Oggetto: Collegamento autostradale DALMINE - COMO - VARESE - VALICO DEL GAGGIOLO ed opere ad esso connesse (Autostrada Pedemontana). Progetto definitivo. Espressione del parere della Provincia di Milano ai sensi degli artt. 166 e 167 comma 5, del d.lgs. 163/2006.

**Collegamento autostradale
Dalmine – Como – Varese – Valico del Gaggiolo e opere ad esso connesse.**

Progetto definitivo.

**Espressione del parere della Provincia di Milano
ai sensi degli artt. 166 e 167, comma 5, del D. Lgs. 163/2006.**

Allegato grafico 1 (vedi punto 3.3)

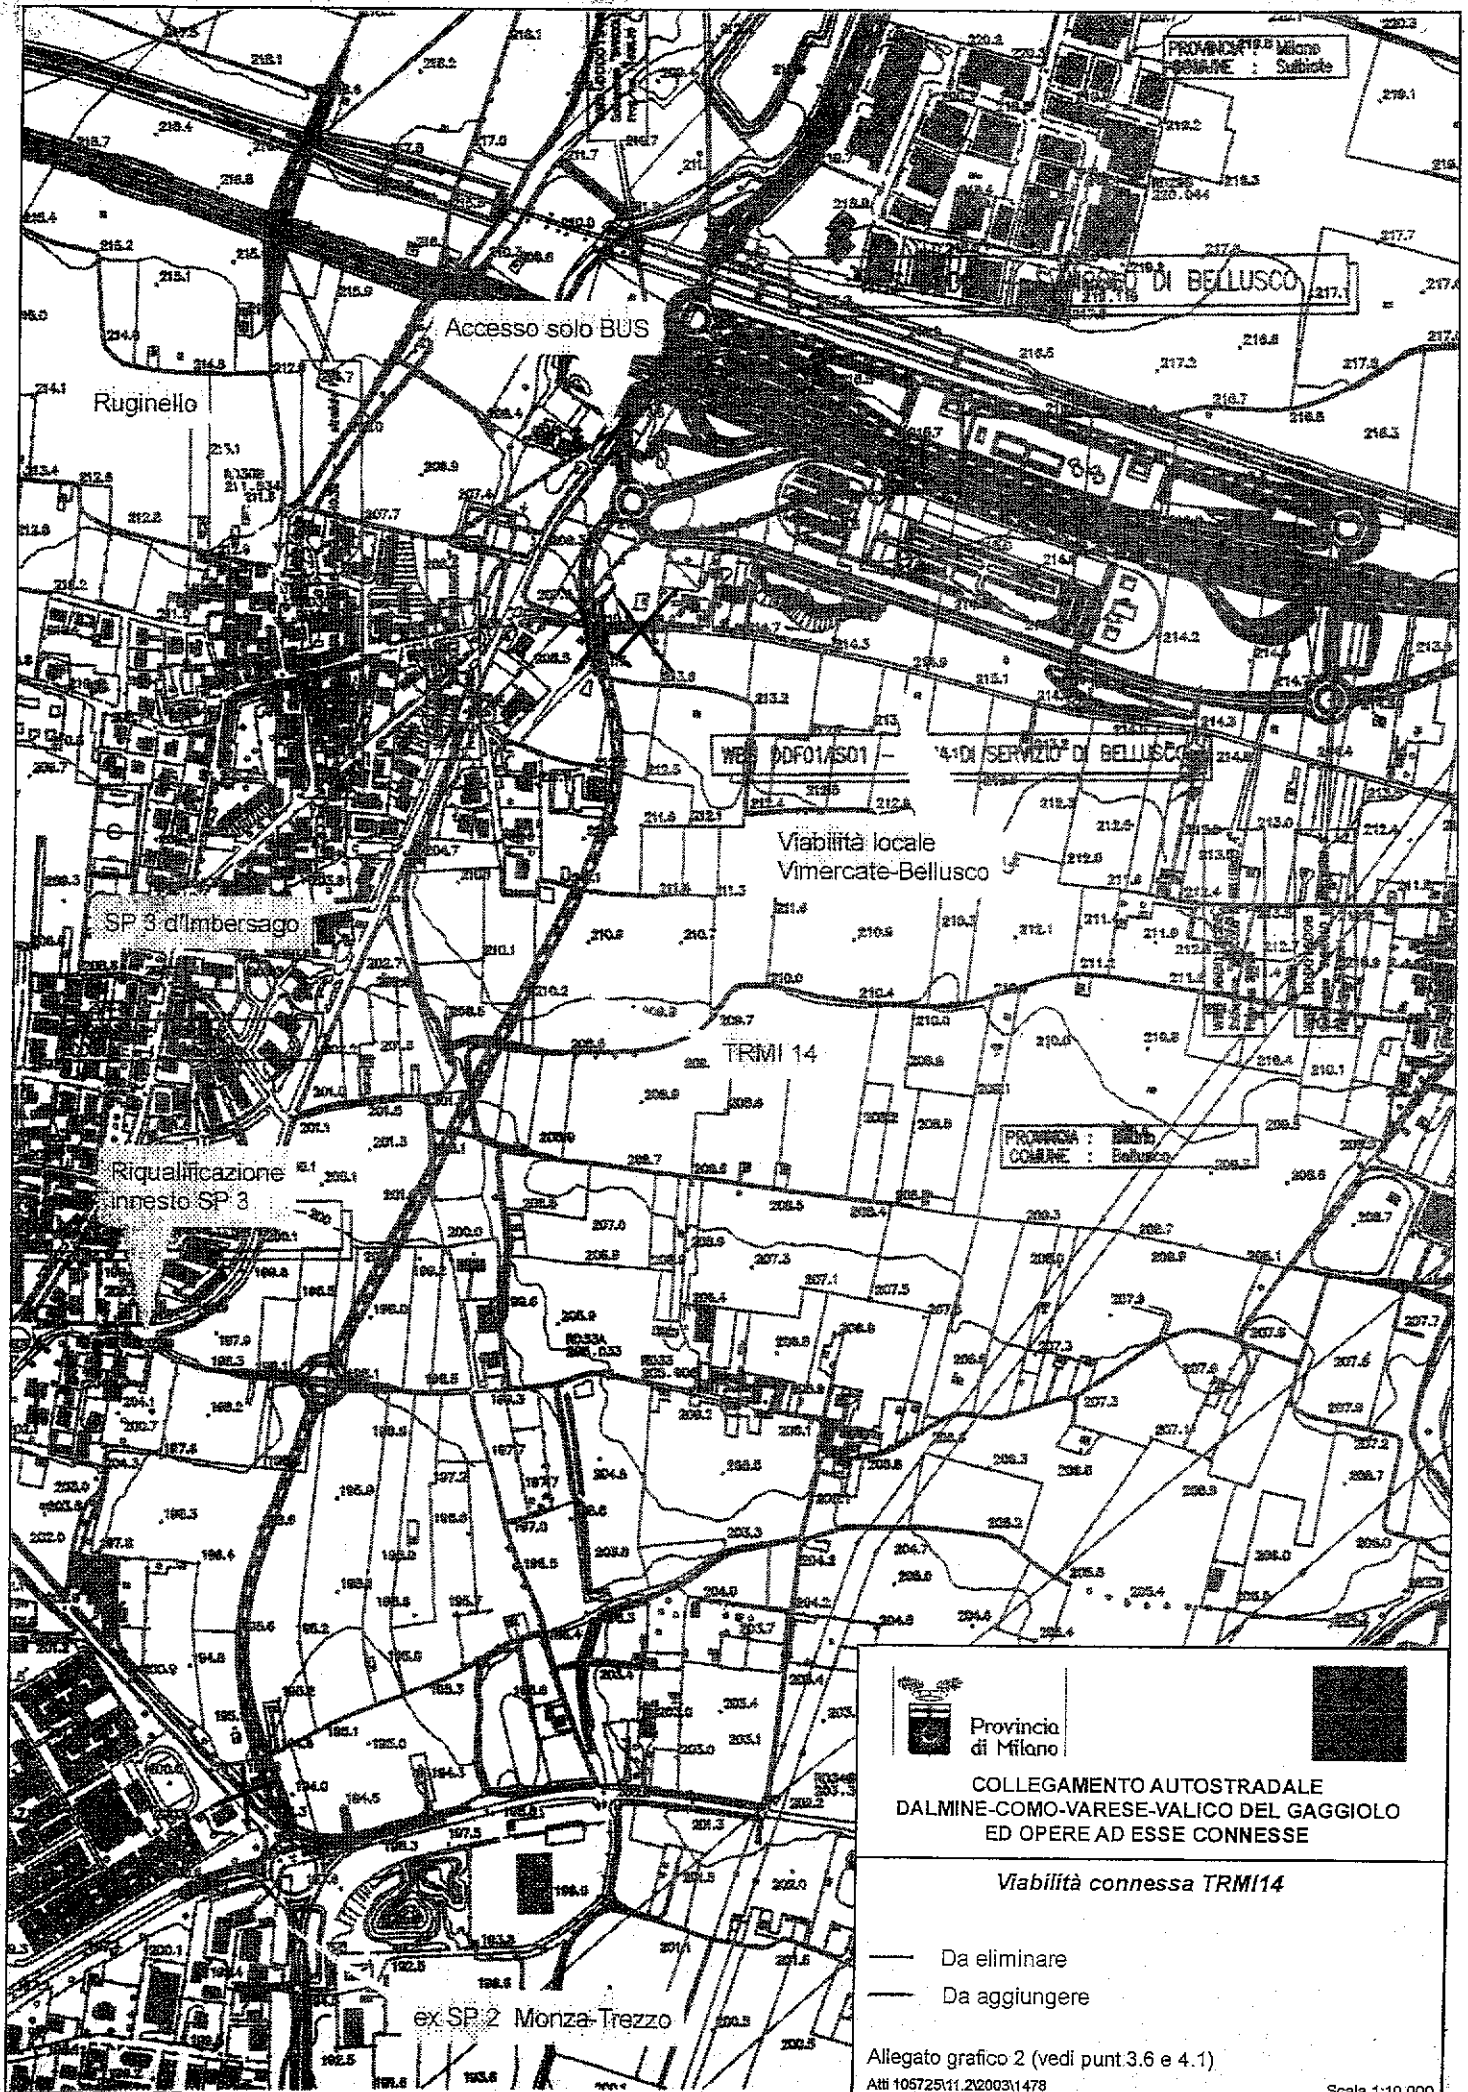
- la rotatoria, dalla quale ha inizio a sud l'opera connessa, deve essere resa coerente a quanto specificato nel suddetto Studio di fattibilità e allacciarsi alla viabilità esistente o in fase di realizzazione da parte della Provincia (completamento II lotto variante SP 6) minimizzando le interferenze con le previsioni di lottizzazione del PRG di Vedano al Lambro;
- il progetto deve essere modificato per conservare l'attuale via Europa e l'annessa pista ciclo-pedonale creando le condizioni affinché via Pacinotti (Comune di Lissone) scavalchi la variante e mantenga la continuità nord/sud con la predetta via Europa. Per fare ciò l'opera connessa

dovrà essere abbassata garantendo il franco necessario a ripristinare la continuità di via Pacinotti.
Per meglio illustrare tali richieste si faccia riferimento all'allegato grafico 1.

Allegato grafico 2 (vedi punt 3.6 e 4.1)

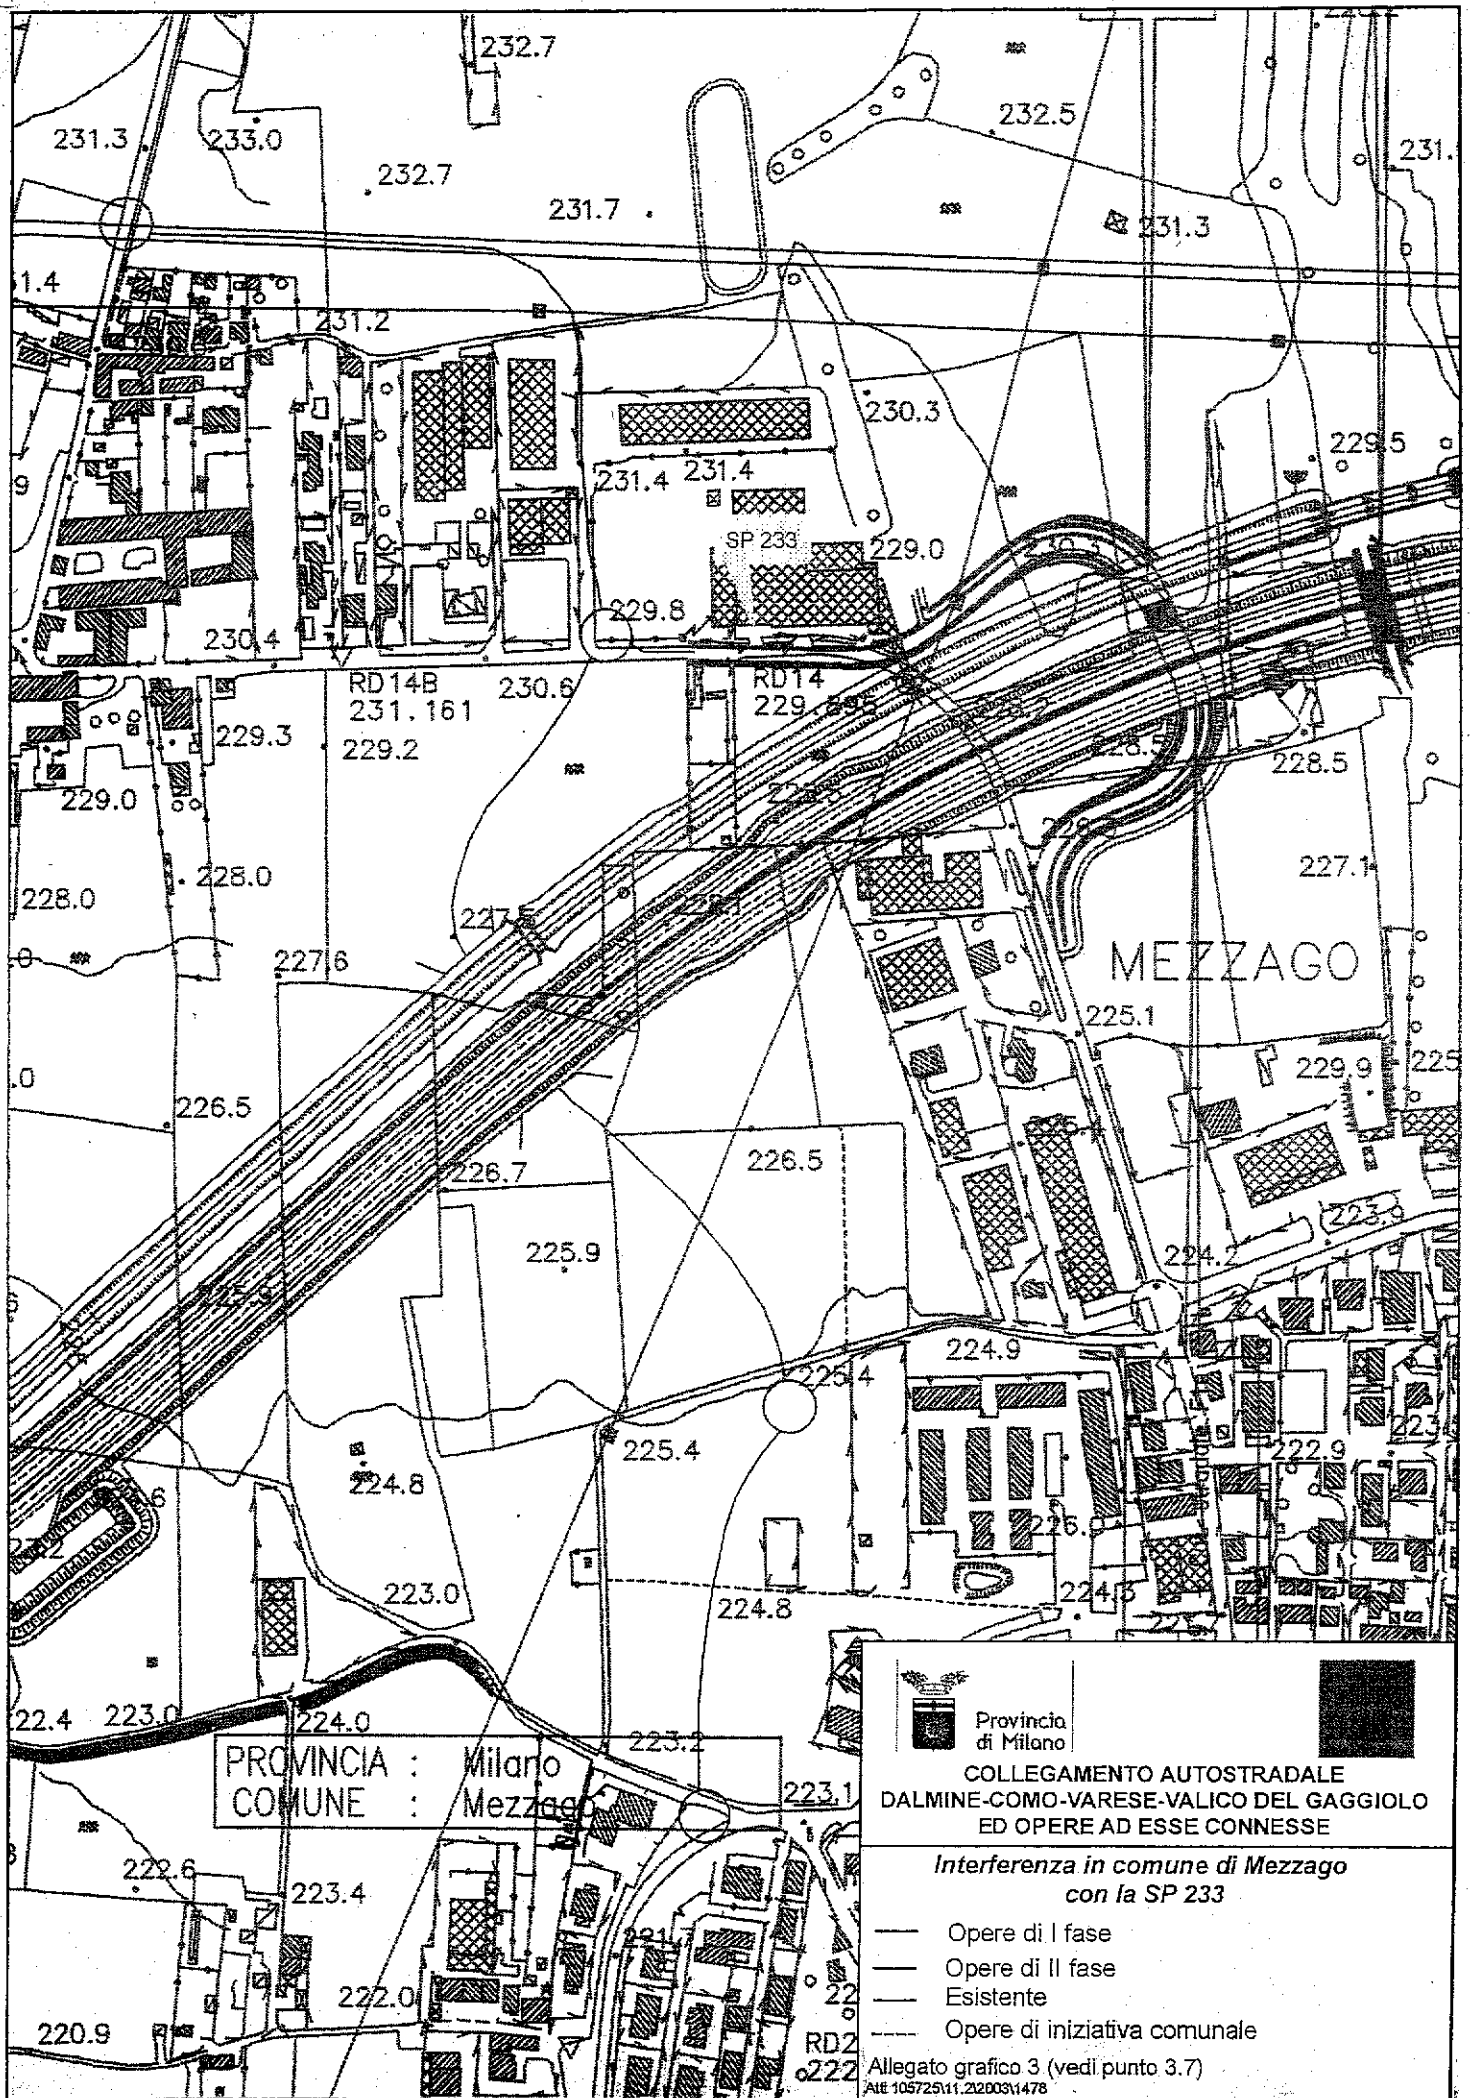
- realizzare l'accesso e l'uscita alla frazione di Ruginello, ai soli autobus di linea, da nord. Si faccia riferimento al successivo punto 4.1 e al relativo allegato grafico;
- lo scambio intermedio fra opera connessa e strada esistente avviene mediante un innesto che deve essere necessariamente riqualificato, tramite rotatoria, in considerazione degli elevati flussi di traffico che gestirà (vedi allegato grafico 2);
- la rotatoria sulla ex SP 2, punto finale dell'opera connessa, non può gestire la confluenza di 5 bracci. Si ritiene pertanto che il braccio di viabilità posto immediatamente ad ovest del nuovo innesto sia da sopprimere contestualmente all'apertura del nuovo itinerario (vedi allegato grafico 2).

- opera connessa TRMI 14: il progetto prevede la realizzazione di un innesto a T (destra/destra) fra l'opera connessa e la strada Vimercate - Bellusco. Tale soluzione non consente l'accesso, anche da parte del trasporto pubblico, alla frazione di Ruginello. Si propone l'eliminazione dell'innesto a T e la sostituzione con un sottopassaggio all'opera TRMI 14 con sezione stradale cat. F1 - DM 5/11/2001. Per garantire l'accesso e l'uscita alla frazione di Ruginello, ai soli autobus di linea, si chiede la realizzazione, a monte della rotatoria posta sull'opera connessa, di una connessione fra l'attuale strada e la variante in sola manovra di svolta destra/destra (vedi allegato grafico 2);

Allegato grafico 4 (vedi punto 3.9)

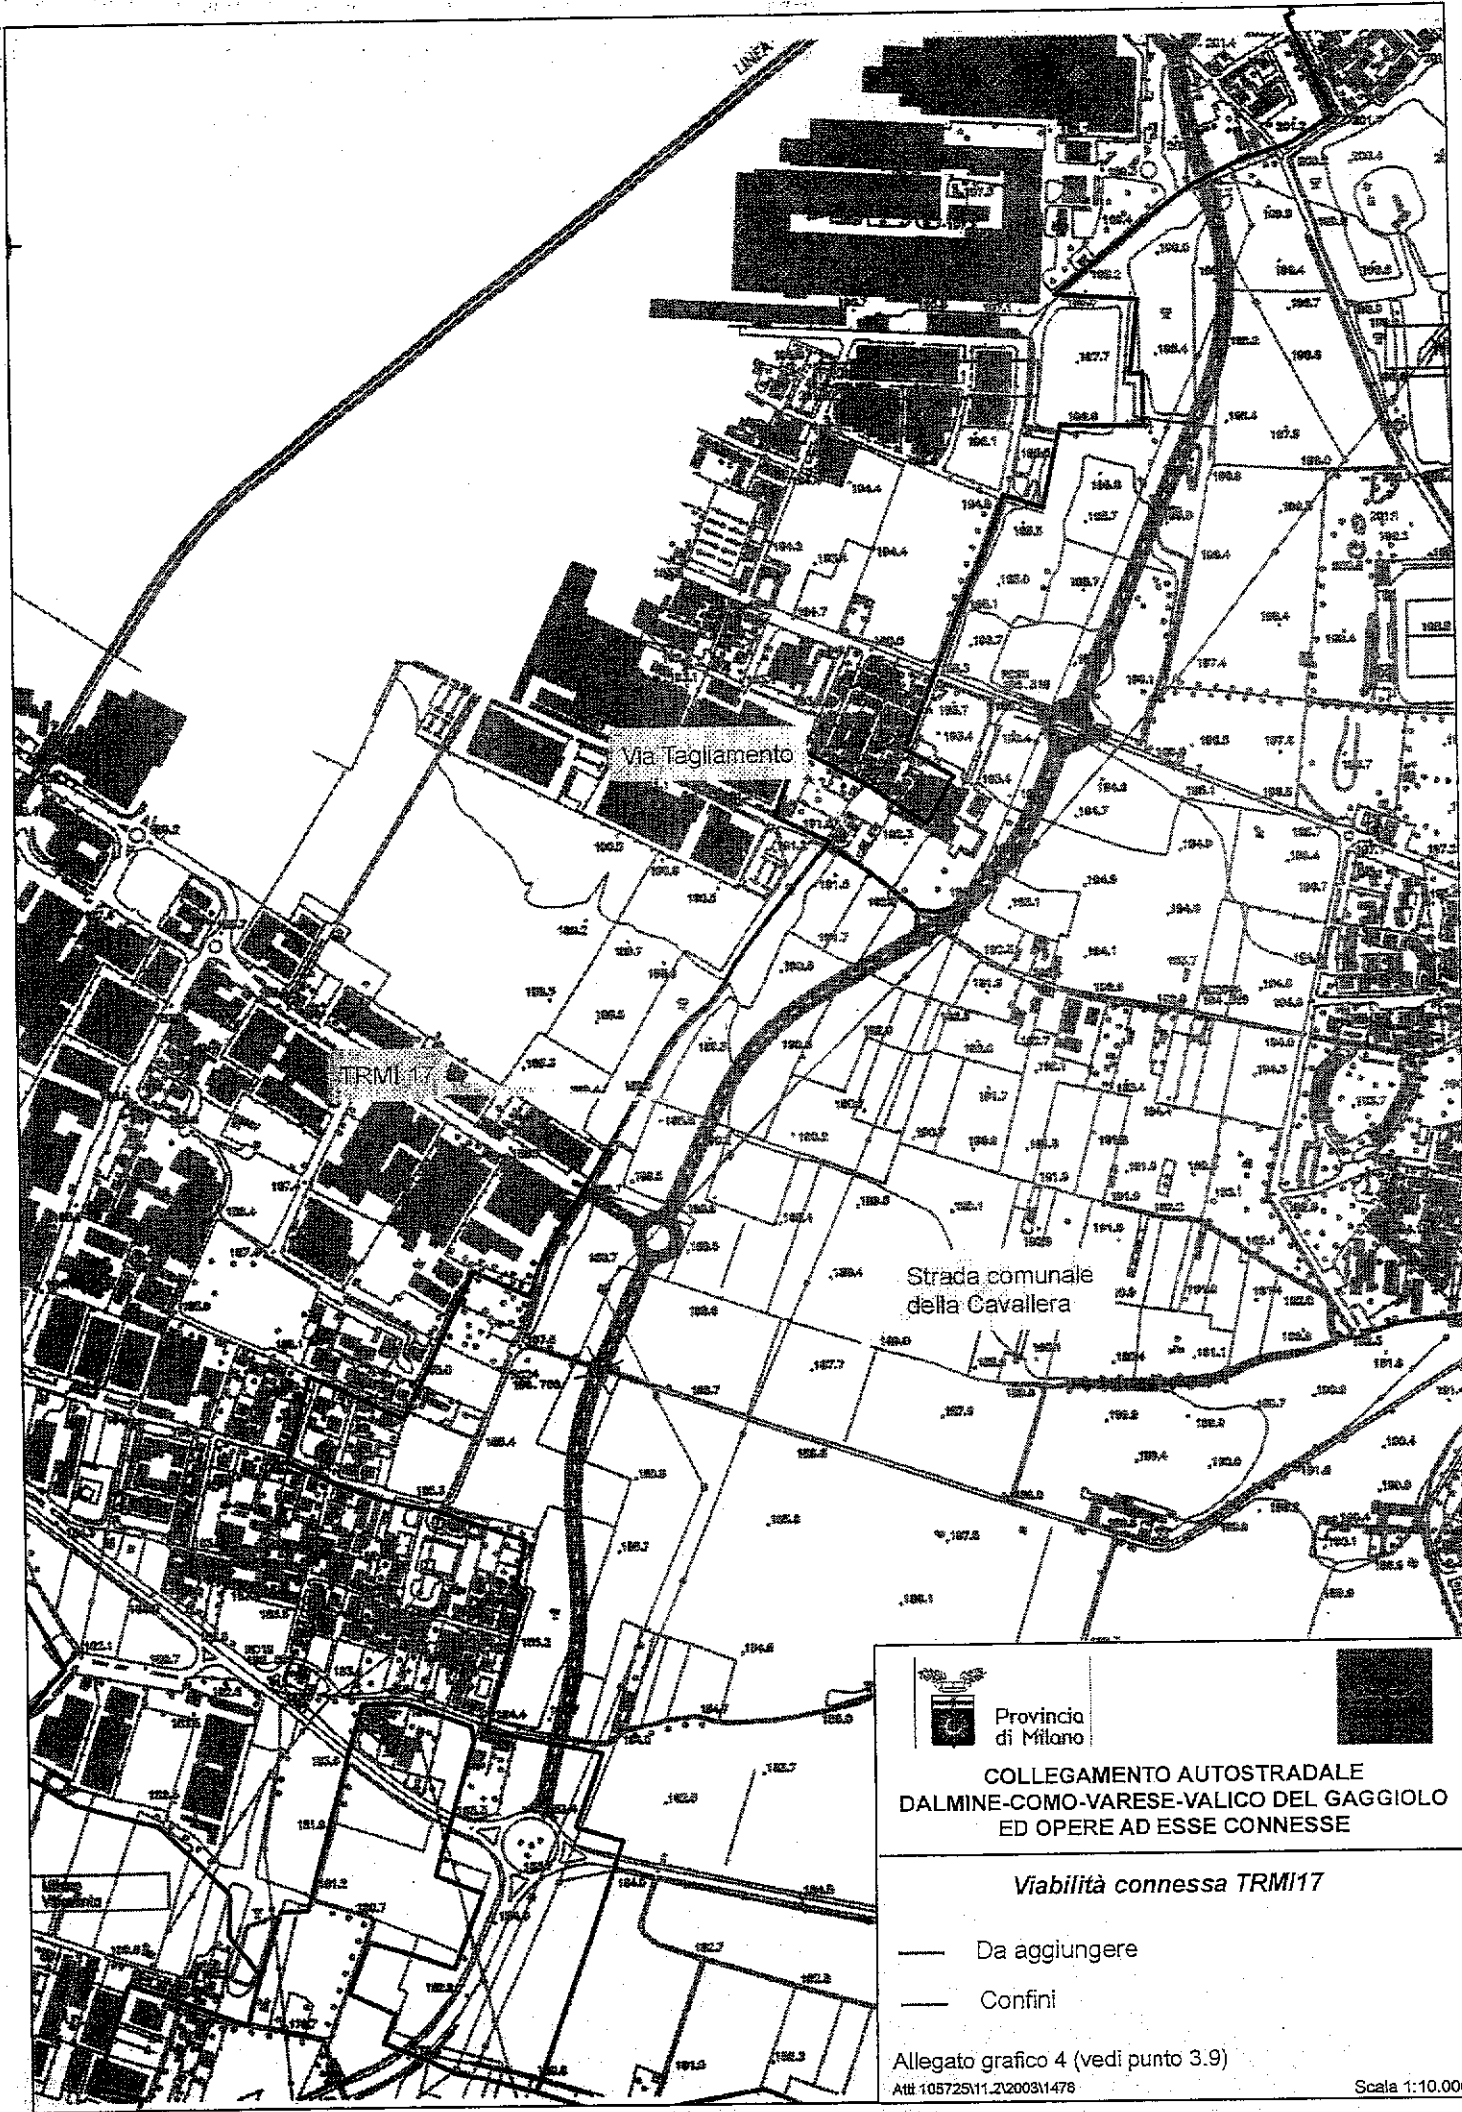
Si richiede di mantenere la continuità della strada comunale della Cavallera che consente il collegamento locale Arcore – Vimercate all'interno dell'omonimo P.L.I.S.. L'interferenza con l'opera connessa dovrà essere risolta tramite realizzazione di sottopassaggio con sezione stradale cat. F2 – DM 5/11/2001.

Per garantire un'accessibilità diretta alla nuova viabilità dalla zona industriale di Arcore si richiede un innesto (con sezione stradale cat. C1 – DM 5/11/2001) in manovra destra/destra da realizzarsi prolungando l'esistente via Tagliamento. Si rimanda all'allegato grafico 4 l'illustrazione della proposta.
